CONCEPTO TÉCNICO No CT - 4805
Revisión de Estudio Particular de Respuesta Local
de Amplificación de Ondas Sísmicas
Artículo 7 - Decreto 193 de 2006

ENTIDAD SOLICITANTE: José Joaquín Álvarez - Curaduría 4
PROYECTO: **SENDERO DE LA COLINA**
LOCALIDAD: 11 Suba
UPZ: 19 El Prado
BARRIO: Victoria Norte
DIRECCIÓN: Cr 54 No 149 – 23 / 150 - 27
CHIP: AAA0178EWZE, AAA0178EWYN
TIPO DE RIESGO: Sísmico
EJECUTOR: Ing. Jorge Alberto Rodríguez.
FECHA DE EMISION: Mayo 22 de 2007

El presente concepto técnico corresponde a la primera revisión realizada por la Dirección de Prevención y Atención de Emergencias, del informe "Asesoría Geotécnica y Sismológica para la Evaluación de la Amenaza Sísmica del Proyecto Sendero de la Colina" elaborado por el ing. Jorge Alberto Rodríguez como parte del "Estudio de suelos y análisis de cimentación Proyecto Pinar de la Colina" ejecutado por la firma Alfonso Uribe y Cia. Ltda., a construirse en el predio ubicado en la Cr 54 No 149 – 23 / 150 - 27, que se remite como estudio sísmico local en cumplimiento a lo estipulado en el Decreto 193 de 2006.

Figura 2. Espectro de diseño recomendado del proyecto Sendero de la Colina

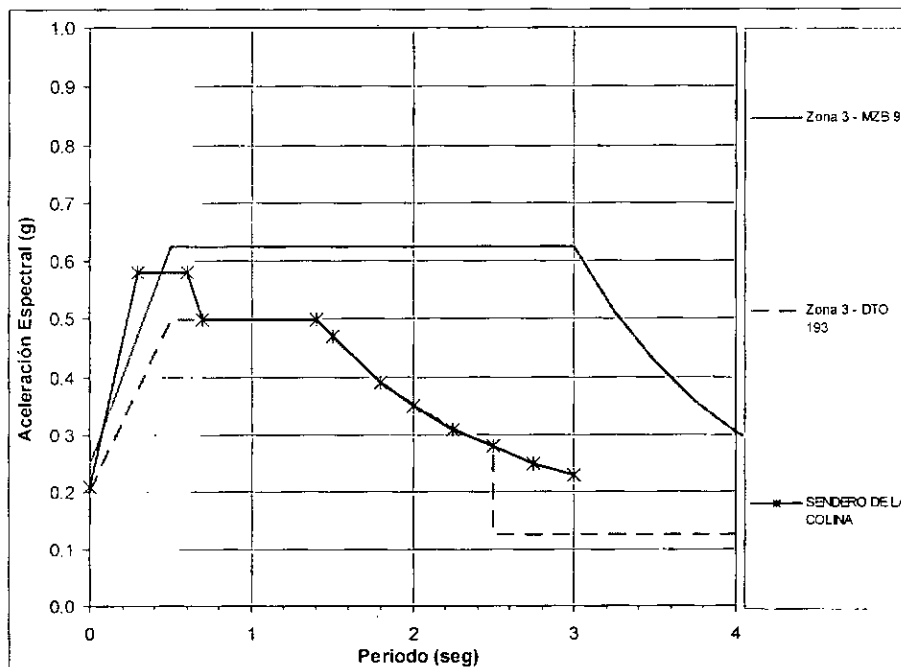
Con base en los resultados de los análisis el consultor recomienda el espectro de diseño que se presenta en la figura 3.19 y 3.30 del estudio, que se ilustra en la Figura 2 del presente concepto. Este espectro de respuesta comienza con un valor de S_a de 0.21g que aumenta hasta llegar a 0.58g en 0.3s, a partir de 0.3s y hasta 0.6 el valor de S_a es constante e igual a 0.58g, de 0.6s hasta 0.7s el espectro desciende el espectro para luego continuar con los valores del mínimo de la zona 3 del decreto 193 de 2006.

El estudio CUMPLE con este requerimiento.
